Referencia: EE-2026-00053385-APPSF-PE

El Expediente N° EE-2026-00053385-APPSF-PE de la Plataforma de Gestión Digital - PGD - "TIMBÓ", relacionado con la aprobación de la Circular Aclaratoria Con Consulta N° 4 del pliego correspondiente a la Licitación Pública convocada para la ejecución de la obra: **"AMPLIACIÓN ACUEDUCTO DE LA COSTA -SEGUNDO MÓDULO DE POTABILIZACIÓN Y PROVISIÓN A BARRIOS COLASTINÉ Y VILLA CALIFORNIA - DEPARTAMENTO LA CAPITAL - PROVINCIA DE SANTA FE"**; y

CIRCULAR ACLARATORIA N° 4 CON CONSULTA

POZO "P1" | Esc: 1:500

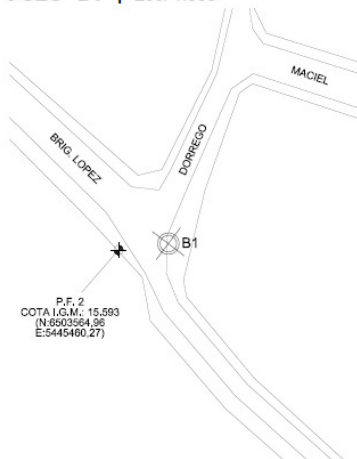
“Estudio de Suelos: Se solicita para su correcta cotización un Estudio de Suelos de la zona.”

Solo a modo orientativo, a continuación, se comparte caracterización de sondeos realizados en el año 2017 previos a la ejecución de la primera etapa de la obra de referencia. Se deja establecido que de ninguna manera podrán ser utilizados como base para el diseño y cálculo en la etapa actual, debiendo la contratista de la Obra cumplir con la ejecución de los estudios Geotécnicos previstos en la Ingeniería de Detalle, según lo indicado en el Pliego de especificaciones Técnicas correspondiente.

Profundidad (m)	Descripción
0.00 – 1.00	Arenas limosas no plásticas, tipo SM, color pardo rojizo. Densidad relativa suelta, N = 5 golpes.
1.00 – 2.50	Arenas limosas arcillosas de baja plasticidad, tipos SC y SM-SC, color pardo rojizo. Densidad relativa suelta, N = 7 golpes.
2.50 – 4.00	Arenas limosas no plásticas, tipo SM, color pardo rojizo. Densidad relativa suelta, N = 9 golpes.
4.00 – 4.50	Arcillas de baja plasticidad, tipo CL, color pardo rojizo. Consistencia compacta N = 13 golpes.
4.50 – 5.00	Arenas arcillosas de baja plasticidad, tipo SC, color pardo rojizo. Consistencia compacta N = 13 golpes.
